Machbarkeitsprüfung

Anregungen, Bedenken und Einwände der Anlieger „Ebertallee“

Ebertallee

Lageplanausschnitt

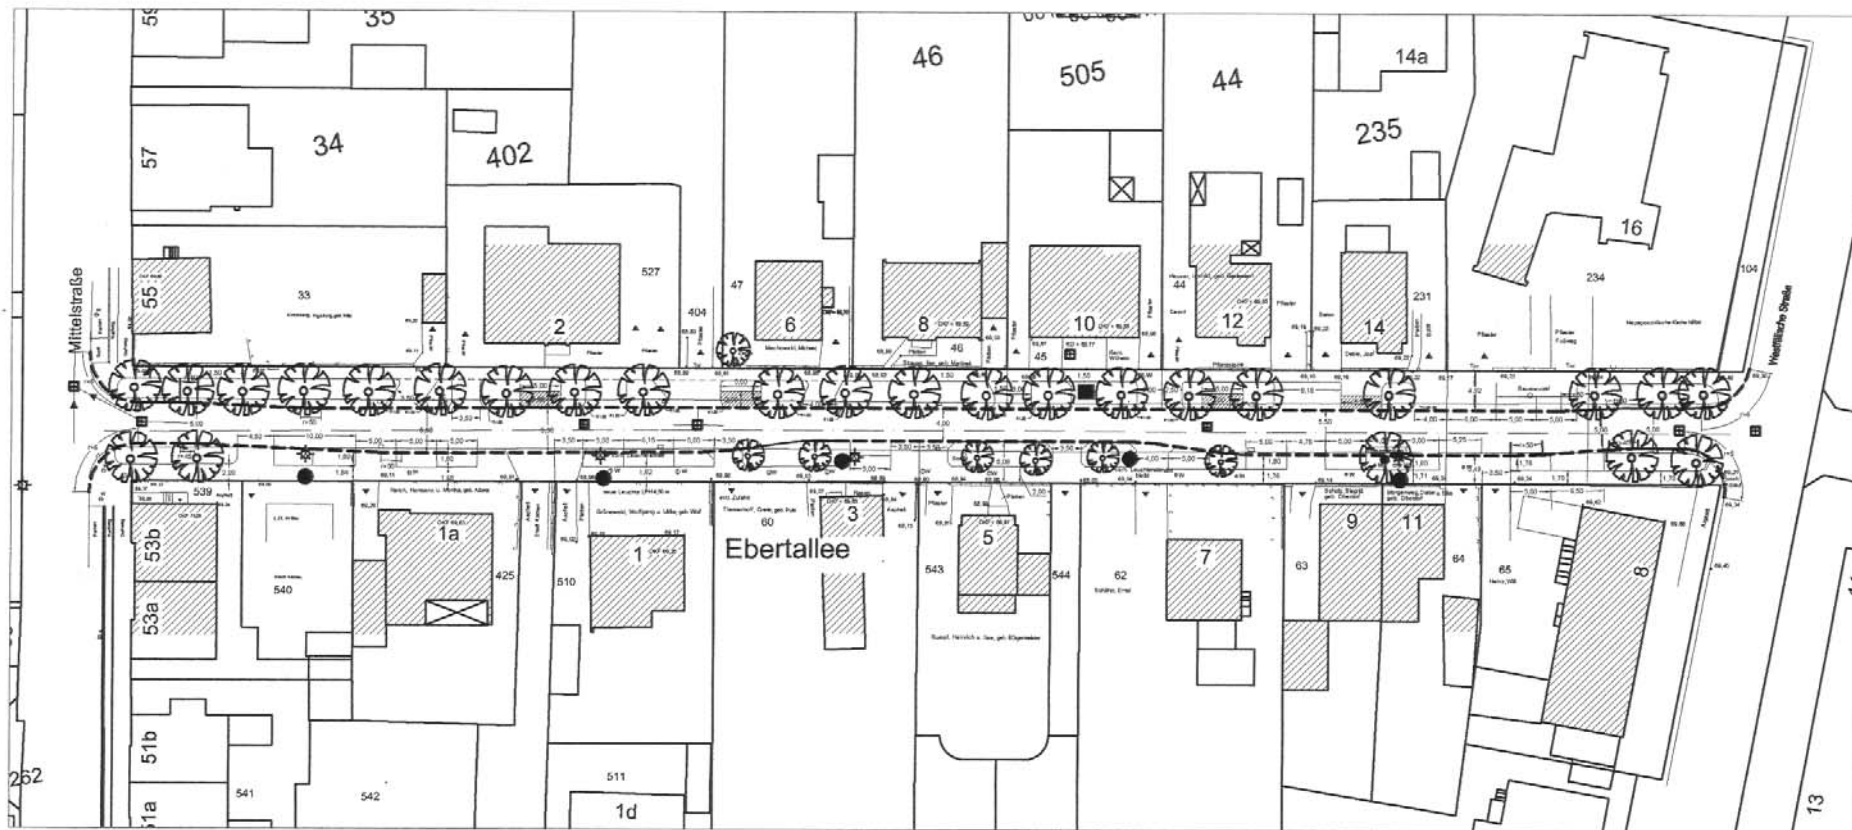
Mehrfach-/Vielfach-Wortbeiträge	Wenige/individuelle Wortbeiträge	Umsetzungsvorschläge
Zusätzlicher Parkraum zu den vorgestellten Parkplätzen		Der Anregung kann gefolgt werden. Auf der Nordseite können evtl. unter Berücksichtigung des Baumschutzes bis zu 6 zusätzliche Parkplätze geschaffen werden.
Änderung bzw. Aufweitung der Grundstückszufahrten auf der Nordseite		Der Anregung kann unter Berücksichtigung des Baumschutzes gefolgt werden.
	Nutzungseinschränkung der Grundstückszufahrt durch Baum	Dem Einwand kann nicht gefolgt werden, da nur durch Fällen von Bäumen möglich.
	Eine zusätzliche Grundstückszufahrt soll für auf dem Grundstück vorhandene Parkplätze geschaffen werden.	Dem Antrag kann gefolgt werden. Wird vor Ort während der Ausführung unter Berücksichtigung des Baumschutzes geklärt.
	Für eine geplante Bebauung soll eine zusätzliche Zufahrt angelegt werden.	Dem Antrag kann gefolgt werden.

Es soll ein zusätzlicher Baum im Bereich der Häuser 9 / 11 gegenüber dem vorh. Baum der Nordseite gepflanzt werden.	Dem Antrag kann gefolgt werden, jedoch nur bei Verlust eines Parkplatzes.
